**Äußerungen der Behörden und sonstiger Träger öffentlicher Belange gemäß § 4 (1) BauGB
(Beteiligungszeitraum 19.05.2025 bis einschließlich 20.06.2025)**

Stadt Marsberg – 80. Änderung des Flächennutzungsplanes für den Windpark-Giershagen

Beteiligung der Öffentlichkeit und der Behörden und sonstigen Träger öffentlicher Belange gemäß §§ 3 (1) und 4 (1) BauGB sowie der Nachbargemeinden gem. § 2 (2) BauGB

Ifd. Nr.	Einwender/in; Datum der Einwendung	Ifd. Nr.	Äußerung	Abwägungsvorschlag der Verwaltung	Beschlussvorschlag
			 <p>Abbildung 1: Besetzte Bruthorste des Rotmilans 2024 und 2025:</p>

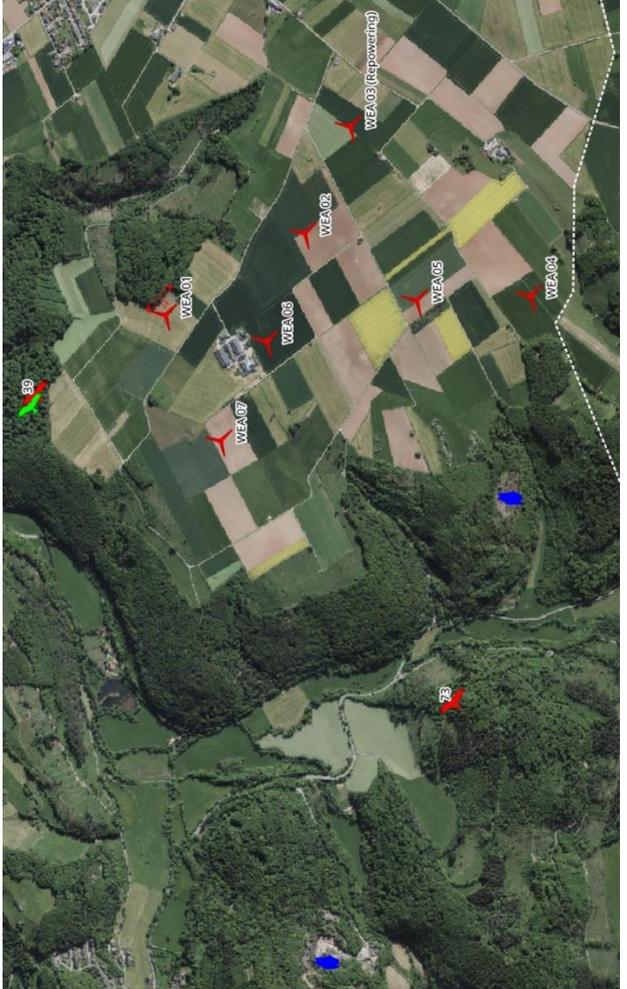
Ifd. Nr.	Einwender/in; Datum der Einwen- dung	Ifd. Nr.	Äußerung	Abwägungsvorschlag der Verwaltung	Beschlussvorschlag
			<p><i>WEA 01, 02, 06 und 07 des geplanten Windparks Giershagen befinden sich im zentralen Prüfbereich um Rotmilanhorst Nr. 39 (Mittelberg). WEA 01-07 befinden sich im erweiterten Prüfbereich um Rotmilanhorst Nr. 73 (Müllenberg).</i></p> <p><i>Neben Rotmilan-Bruthorsten (rot) ist der Schwarzmilhorst 2024 (grün) und die Schwarzmilanbrutplätze (blau) dargestellt. Der Wechselhorst des Rotmilanpaares aus dem Mittelberg, der bis einschließlich 2020 bebrütet liegt direkt neben WEA 01 (rot, Symbol nicht ausgefüllt).</i></p> <p>Im Einzugsbereich des Windenergiebereichs brüten zwei Rotmilanpaare (<i>Milvus milvus</i>). Ein Revier befindet sich im Bereich südliche Waldkante des NSGs Mittelberg und Rennebusch und damit im 500-Meter-Radius um das Projektgebiet und WEA 01, 02, 06 und 07 des beantragten Windparks Giershagen liegt im zentralen Prüfbereich um diesen Horst (s. Abbildung 1). Von 2021 bis 2025 brütete das Rotmilanpaar im Bereich Mittelberg. Bis 2020 lag der Bruthorst an der westlichen Waldkante des Bereichs Rennebusch in unmittelbarer Nähe zur geplanten WEA 01. Das zweite Rotmilanrevier befindet sich an der östlichen Waldkante des NSG Müllenberg mit Brutnachweis aus dem Jahr 2024 und 2025. Zu den Brutstandorten ist nach LAG-VSW (2015) ein Abstand von 1500 Meter einzuhalten. Im Bereich Mittelberg, in unmittelbarer Nähe zum Rotmilanbrutplatz, befindet sich zudem ein Brutplatz des Schwarzmilans. Dieser hat 2020 noch im Bereich Rennebusch gebrütet. 2024 brütete er im Mittelberg in unmittelbarer Nähe zum Rotmilan. Beobachtungen aus der Brutsaison 2025 lassen vermuten, dass Schwarzmilanrevier auch in diesem Jahr besetzt ist. Die Freilandbereiche der Planungsfläche werden sowohl von den Rotmilanbrutpaaren als auch vom Schwarzmilan und von den Uhus intensiv als Nahrungshabitat und Flugkorridor genutzt (vgl. Daten NABU Marsberg). Daher ist dieser Raum unbedingt freizuhalten. Das Nahrungshabitat der Tiere ist durch den hessischen Windpark</p>
